改善箇所説明図

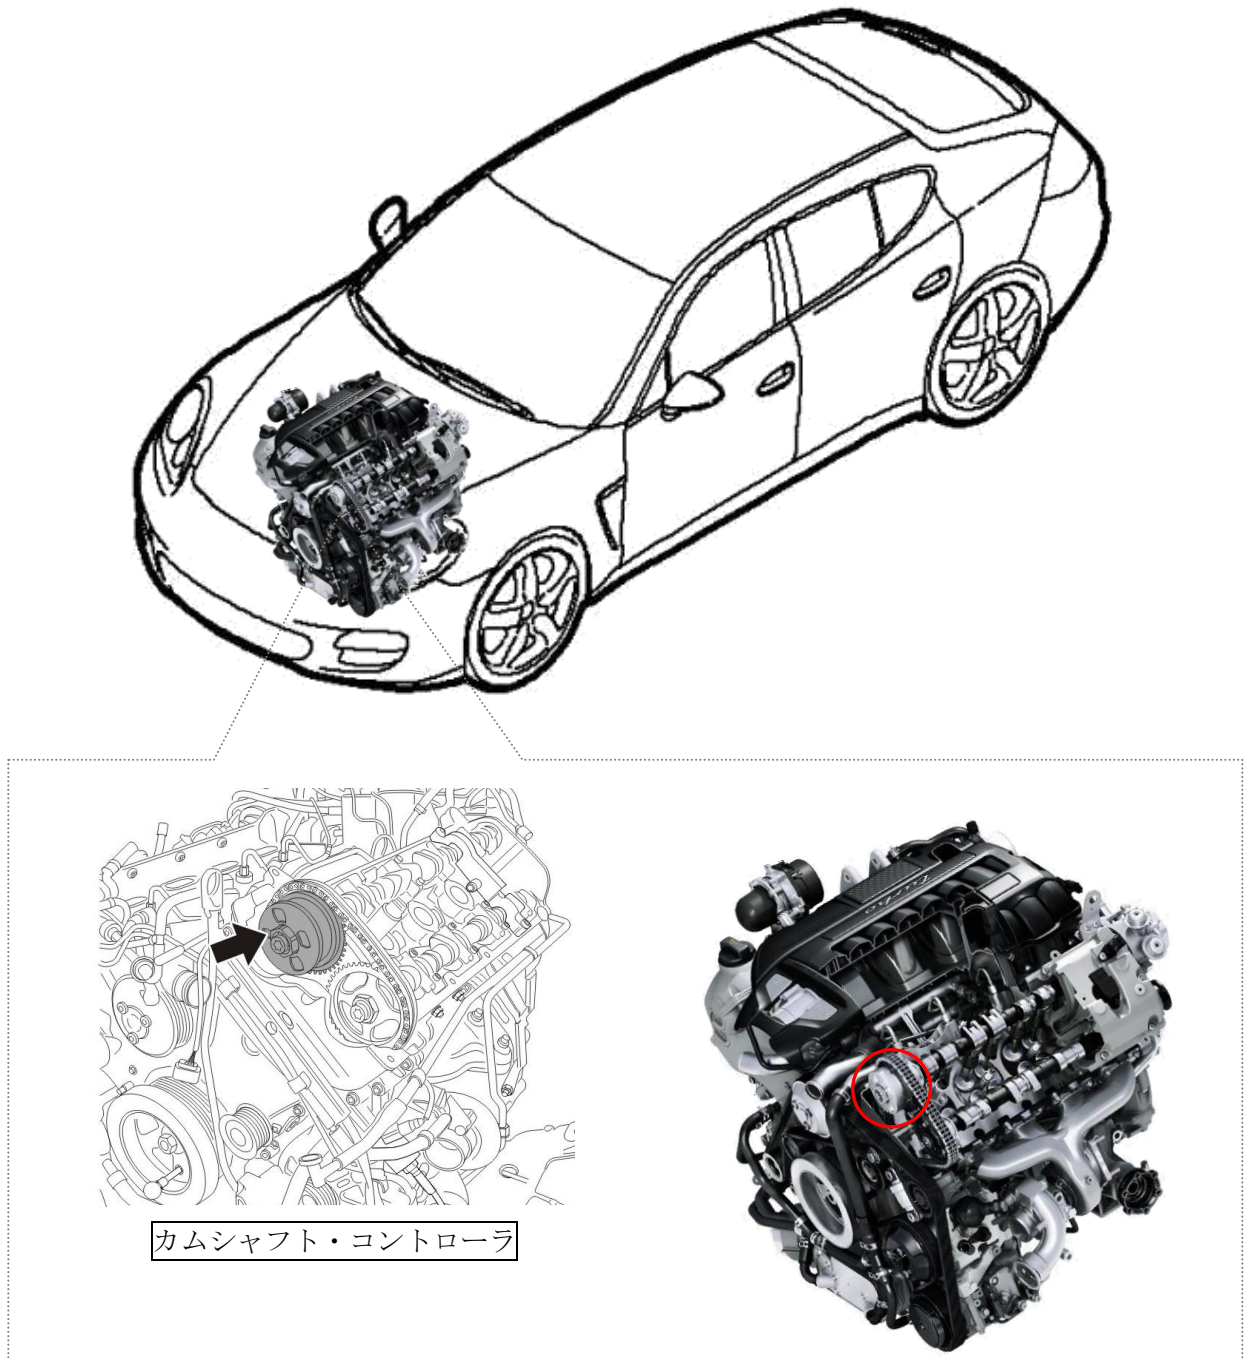
基準不適合発生箇所

原動機のカムシャフト・コントローラにおいて、カムギヤを固定しているボルトが過度に締め付けられたため損傷しており、カムギヤの固定が緩む可能性がある。そのため、異音や点火タイミングずれによるエンジン不調が発生したりエンジン警告灯が点灯する。そのままの状態で使用を続けてボルトが破断すると、その破片によってエンジンが損傷したり、カムギヤ固定が外れてエンジンストールが発生するおそれがある。

改善措置の内容

全車両、カムシャフト・コントローラを良品に交換する。ボルトの破断が発生している場合には、エンジン内部を点検し、必要な修理を行う。
